监理工程师通知单

工程名称：丹阳嘉信电力发展有限公司丹阳市延陵镇 15 兆瓦
全额上网分布式渔光互补地面光伏电站项目

编号：ZHJL-JLTZ-002

事由：关到场安装材料镀锌层质量事宜

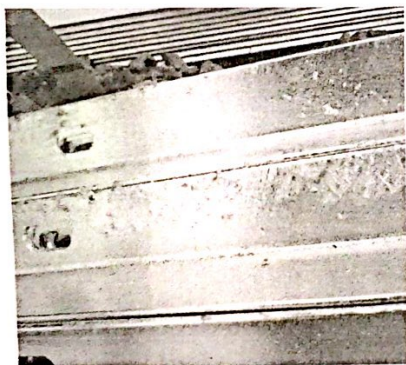
经我监理部巡查发现联兴到场材料，立柱镀锌层不满足要求，有结瘤、锌灰、露铁现象，存在质量隐患（详见附图）。现要求你单位对现场已到材料进行检查，对镀锌层不满足要求的材料进行处理。不满足要求的材料严禁进行安装，否则产生的后果由你施工单位承担。现要求你单位在 2018 年 4 月 13 日前给予我单位书面回复。
